DECLARATION DE PROJET EMPORTANT MISE EN COMPATIBILITE DU P.L.U. DE CAUTERETS

Procès-Verbal de la réunion d'Examen Conjoint

28 avril 2026 – Mairie de Cauterets

DÉCLARATION DE PROJET ET DE MISE EN COMPATIBILITÉ DU P.L.U. DE CAUTERETS RELATIVE AU PROJET DE RÉHABILITATION ET EXTENSION DU REFUGE D'ESTOM

MODIFICATION DU RÈGLEMENT GRAPHIQUE

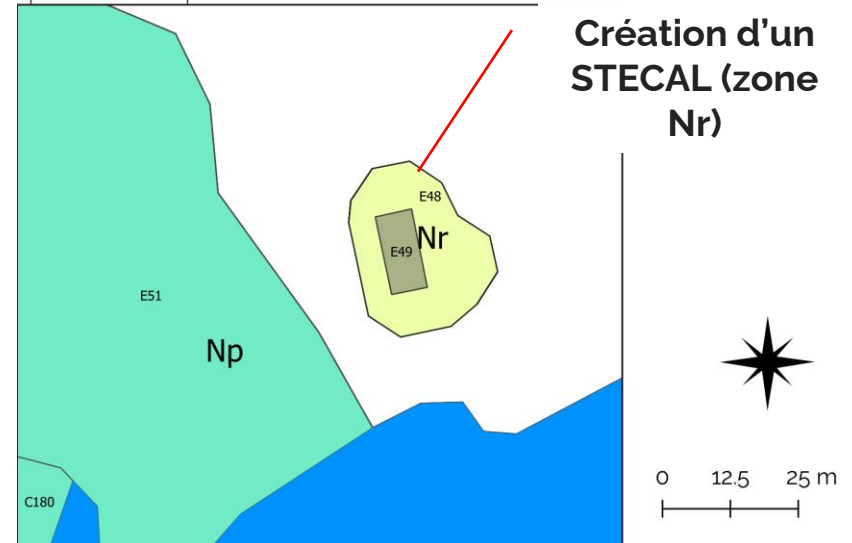
Les élus de Cauterets expriment leur préoccupation quant à la consommation d'espace qui découlera de la création du STECAL Nr ; en effet, dans le cadre de la révision générale de son PLU actuellement en cours, la commune est confrontée à l'obligation de réduire les surfaces ouvertes à l'urbanisation. Les élus demandent donc que la surface du STECAL Nr soit réduite au strict minimum pour les besoins du projet.

Le bureau d'étude modifie l'emprise du STECAL pour la réduire et si nécessaire corrige l'article 9 du règlement écrit.

Emprise présentée lors de la réunion d'examen conjoint

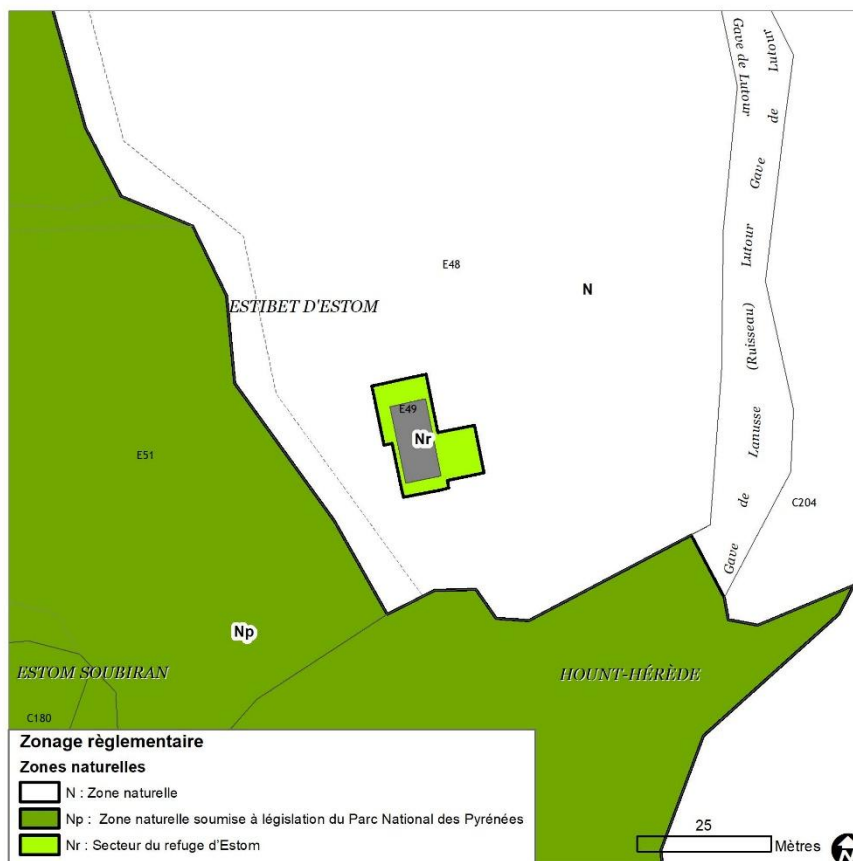
Lors de la réunion d'examen conjoint, il a été convenu de modifier l'emprise du STECAL Nr pour la réduire et si nécessaire corriger l'article 9 du règlement écrit.

Il est proposé de modifier l'emprise du STECAL afin de mieux l'adapter au projet et ainsi limiter la consommation d'espace agricole, naturels et forestiers. Les extraits de zonage ci-après montrent l'évolution envisagée entre le projet présenté lors de la réunion d'examen conjoint et celui qui pourra être présenté à l'approbation. La superficie du STECAL serait réduite de 670 m² à 270 m².

Les modifications envisagées à la suite de la réunion d'examen conjoint sont présentées ci-après. Elles seront intégrées au dossier de mise en compatibilité du PLU soumis à l'approbation au conseil municipal, sous réserve de modifications susceptibles d'être apportées à l'issue de l'enquête publique.

Emprise envisagée pour le dossier soumis à approbation après enquête publique
